DOCUMENTO RESPUESTA A OBSERVACIONES A PRE PLIEGOS No. 9

LICITACION PUBLICA No. TC-LPN-002-2013

CUYO OBJETO ES SELECCIONAR LAS PROPUESTAS MÁS FAVORABLES PARA LA ADJUDICACIÓN DE TRES (3) CONTRATOS DE CONCESIÓN CUYO OBJETO SERÁ LA OPERACIÓN DEL SISTEMA INTEGRADO DE TRANSPORTE MASIVO DE CARTAGENA DE INDIAS-TRANSCARIBE

1.2.7.2 Conductos, Orificios y Sistemas de Admisión de Aire

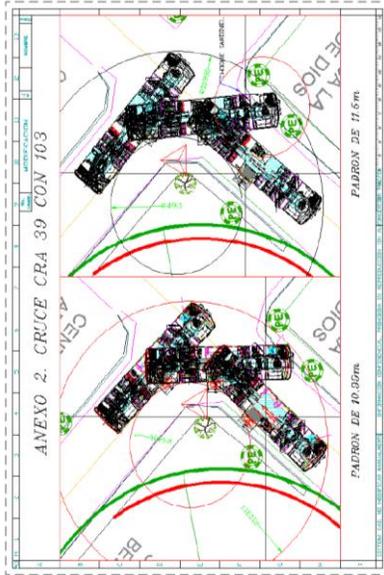
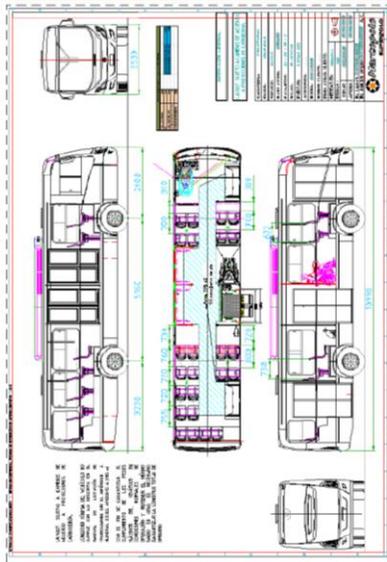
- SUGERENCIA DE MODIFICACIÓN:

a. Se debe prevenir el bloqueo hidráulico del motor colocando el sistema de admisión de aire en lugares por encima de los 45 cm. de altura medidos desde el piso de circulación de los vehículos.

a. Se debe prevenir el bloqueo hidráulico del motor colocando el sistema de admisión de aire en lugares por encima de los 45 cm. de altura medidos desde el piso de circulación de los vehículos.
